改善箇所説明図

(不具合内容)

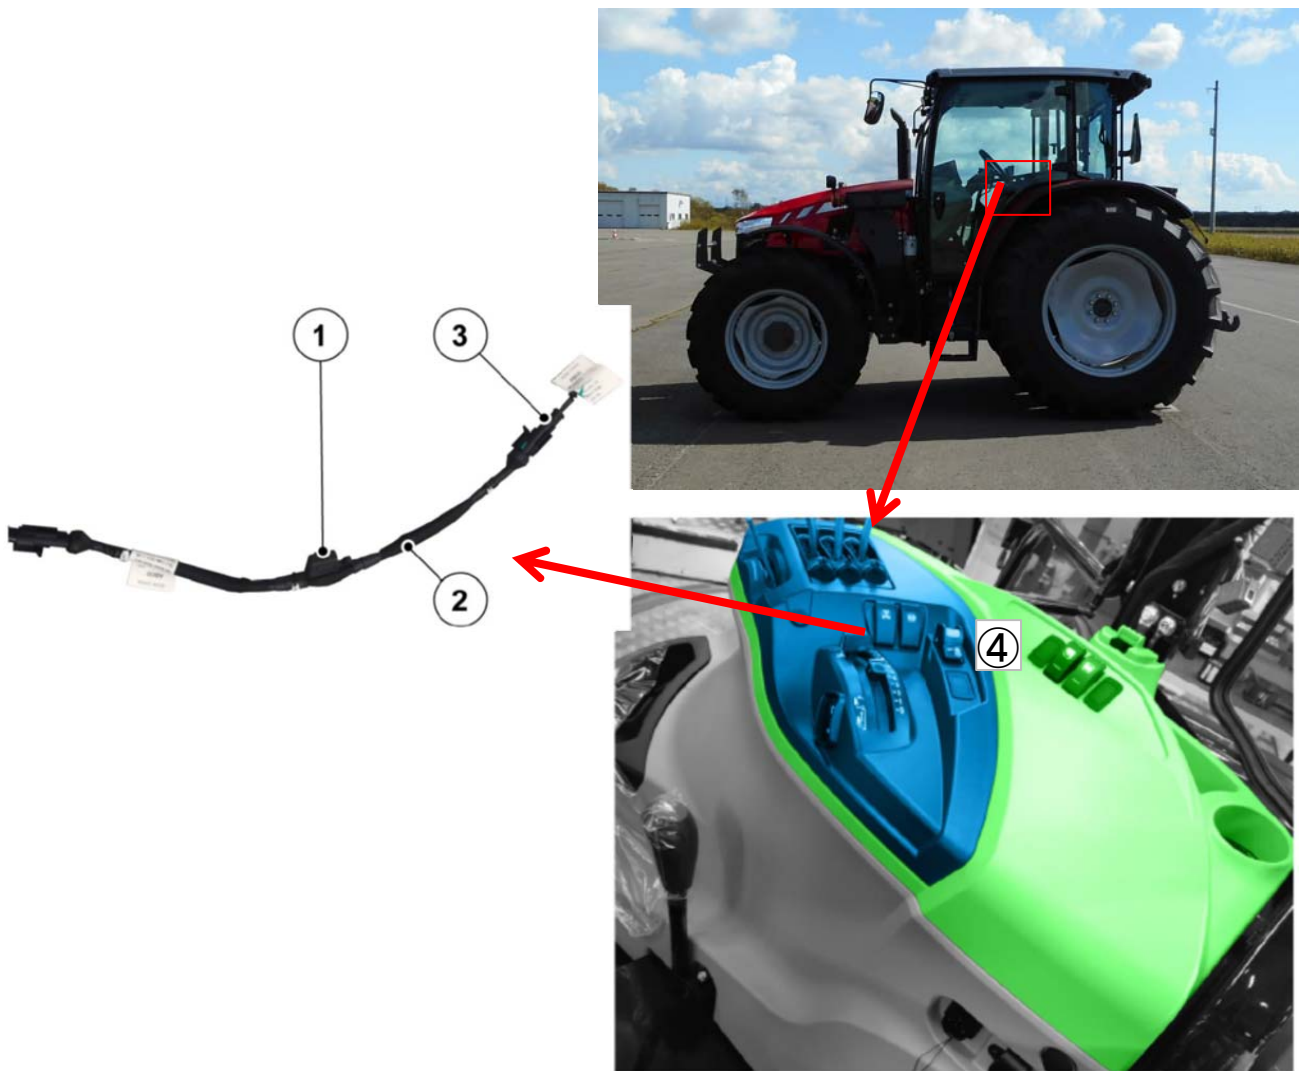
農耕トラクタの作業装置の電気配線において、設計検討が不十分なため、PTOスイッチ及びPTOブレーキ電磁バルブの保護ヒューズの容量が大きいため、高電流が発生した際、ヒューズが切れるまでに時間がかかることがある。

そのため、そのまま使用を続けると、当該電磁バルブの配線が発熱し、最悪の場合、火災に至るおそれがある。

- ①: 追加保護ヒューズ 5A
- ②: 電気ハーネス
- ③: PTOスイッチのコネクター
- ④: PTOスイッチ

全車両、当該電磁バルブの配線に電気配線の容量に適合した保護ヒューズを追加で取付ける。
